**REGIONE CALABRIA
GIUNTA REGIONALE**

DECRETO DIRIGENZIALE

N°. 1427 DEL 04/02/2025

Oggetto: Provvedimento autorizzatorio unico regionale ai sensi dell'art. 27-bis D.Lgs. n. 152/2006 e ss.mm.ii., per il progetto <<Impianto eolico denominato “Carratello”>> Pratica n. 120 (CZ) sul sistema Calabria Suap “Sportello Ambiente” – Proponente Carratello Wind S.r.l.
Provvedimento di diniego.

L'aerogeneratore **WTG4** sarà installato in Comune di Pianopoli, al Foglio di mappa n.24, mappale n. 1. Per il 100% rientra nella Z.T.O. ZONA_E2. Vincoli certificati:

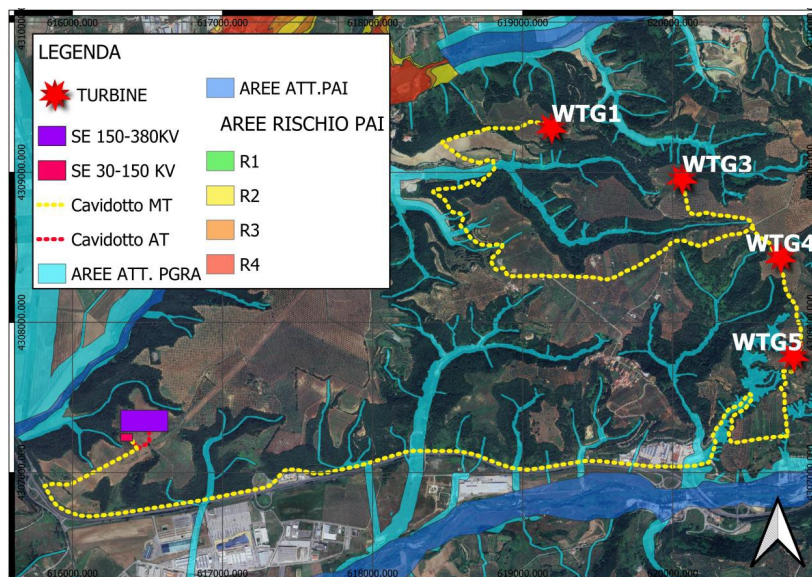
- Vincolo Zona RE
- Vincolo RISPETTO_DISCARICA
- Vincolo Zona RS (fascia di rispetto stradale)
- Vincolo Idrogeologico e Forestale

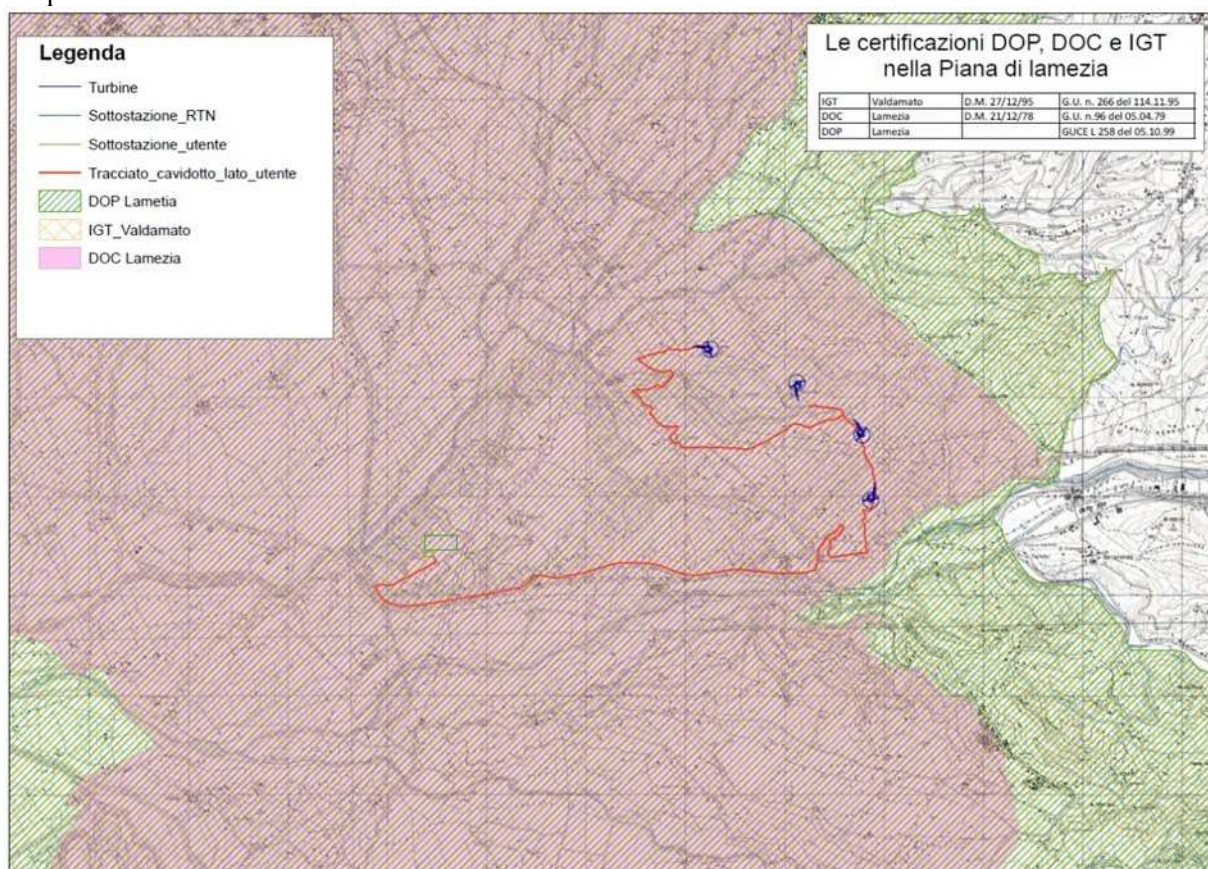
Quanto alle modifiche ed utilizzo della risorsa suolo, si respingono le motivazioni sull'invariabilità della risorsa rispetto all'esistente ed in particolare rispetto ai territori agricoli esistenti, poichè si ritiene sufficiente esporre i rilievi grafici incontrovertibili riferiti alle sole macchine eoliche:

Si precisa che le analisi svolte da questa STV tengono conto in primo luogo delle valutazioni effettuate sugli impatti imputabili a incidenti da rottura accidentale delle componenti rotanti degli aerogeneratori, trattata al punto 16) del presente parere.

Quanto agli impatti sulla matrice suolo si rinvia a quanto esposto ai seguenti punti 14) e 15).

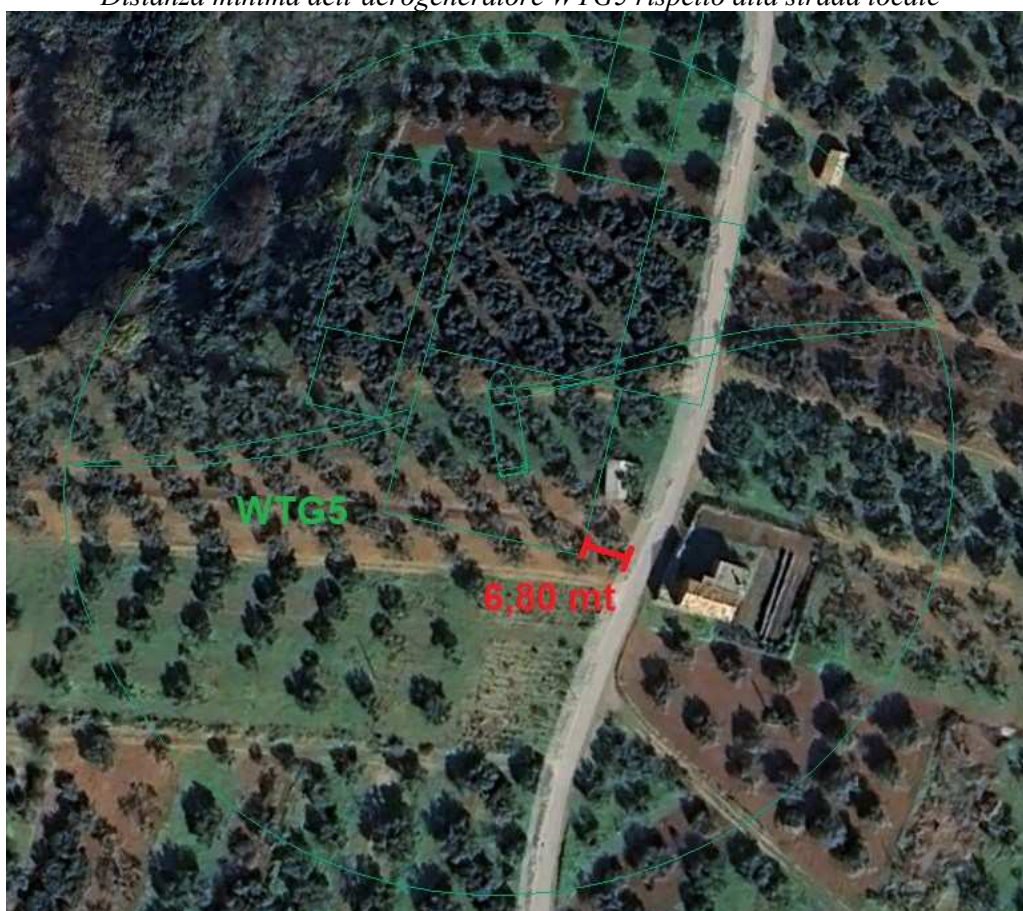
Di seguito si espongono i motivi ostativi ulteriori di questa STV, conseguenza delle osservazioni presentate dal Proponente:

L'accertamento da parte dell'amministrazione comunale di compatibilità dell'intervento, anche in coerenza con la L.R. n. 17/2022 e con il QTRP, oltre che sottostare alle previsioni di verifica nell'ambito delle procedure autorizzative come quelle in argomento, nel rispetto del comma 3-ter dell'art. 4 della medesima Legge Regionale n. 17/2022, non assume rilievo sull'accertato impatto in sede di VIA, atteso peraltro che rimane immutata e razionalmente incompatibile l'argomentazione di parte proponente circa la funzione schermante degli alberi ad alto fusto.

Quanto alla inosservanza dell'art. 26 c. 2 D.P.R. n. 495/92 afferente al mancato rispetto dei 20 m degli aerogeneratori dai confini delle strade locali, rimane incontrovertibile, come da esposizione grafica sotto riportata, che gli aerogeneratori WTG4 e WTG5 risultino certamente all'interno del limite anzidetto.
